INFORME TÉCNICO	Código: DMPPS-11-
	Dirección Metropolitana de Políticas de Planeamiento del Suelo	2020 Predio No. 279520

Tema:	Aplicación de las Resoluciones No. STHV-031-2019 Y No.STHV-054-2020 QUE ESTABLECEN “LA NORMA TÉCNICA PARA DETERMINAR LA ASIGNACIÓN DE USO DE SUELO Y APROVECHAMIENTO DE LOTES CON ZONIFICACIÓN ZC MEDIANTE UN PROYECTO URBANO ARQUITECTÓNICO” para el predio no. 279520.
Oficio/Solicitud:	Oficio de referencia No. STHV- 2020-1496-E suscrito por Sr. Carlos Montúfar Gangotena, Apoderado General de Fornax Group Corp. Gerente General TOMORAGUADUA S.A.
Proyecto:	PROYECTO URBANO ARQUITECTÓNICO – INMOBILIARIA TOMORAGUADUA
Fecha de solicitud:	04 de septiembre de 2020.

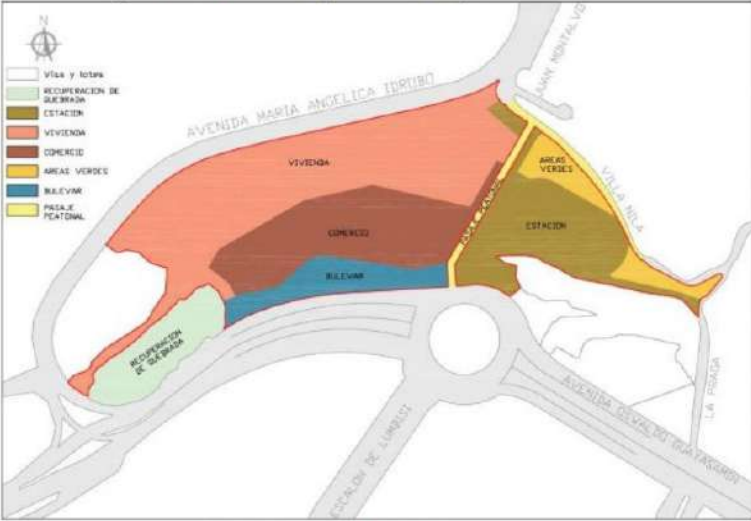
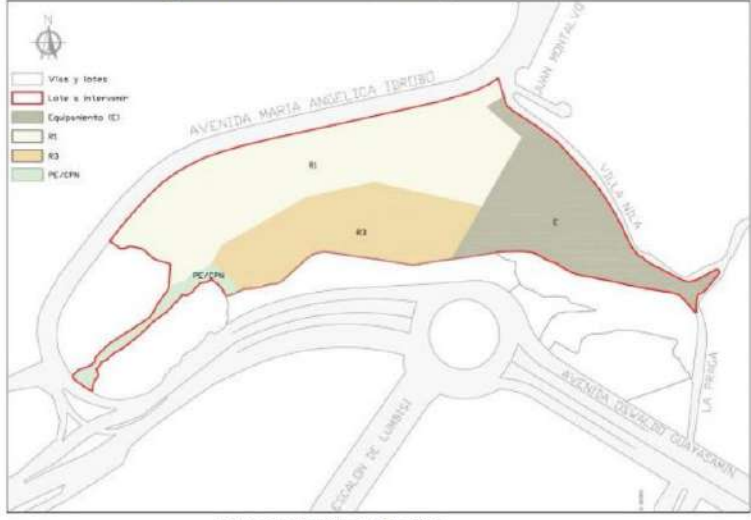
2.Resultados	<p><i>a. Uso de Suelo.</i></p> <p><i>Con estos ajustes, como se observa en la Figura 4 y la Tabla 2, el área de estudio se redujo a 67.01 ha, repartido en los siguientes usos, en orden de relevancia: Residencial Urbano 1 (56.29%), Múltiple (16.12%), Residencial Urbano 2 (14.5%) y Residencial Urbano 3 (13.09%).</i></p>	Página 7 de 43
	<p><i>a. Zonificación</i></p> <p><i>Con estos ajustes, en la Figura 6 y Tabla 4, el área de estudio se redujo a 65.04 ha. repartido en las siguientes zonas, en orden de relevancia: A8 (72.5%), D4 (12.40%), A10 (9.81%), A26</i></p>	Página 10 de 43

Numeral	Referencia del texto	Observación:
	(3.81%), C16 (1.43%), D2 (0.03%) y D3 (0.02%).	
	<p><i>“Existe un desnivel total de 35 metros, con pendientes de 30 grados de inclinación o mayores, formando un gran talud lleno de vegetación”. La quebrada de Chacahuayco acompaña al predio por el límite sur, con tramos de quebrada abierta y otros de relleno, siendo una afluente directa del Río San Pedro. Esta quebrada fue intervenida el momento de realizar las obras del escalón de Lumbisí.</i></p>	Página 11 de 43
<p>4. Proyecto Urbano Arquitectónico</p>	<p>Figura 9.- Plan Masa del Proyecto Urbano Arquitectónico</p>  <p>Fuente: Colectivo Pata de Gallo, 2020</p>	Página 15 de 43
	<p>Figura 10.- Uso de suelo PUA Tomoraguadua</p>  <p>Fuente: Colectivo Pata de Gallo, 2020</p>	Página 16 de 43
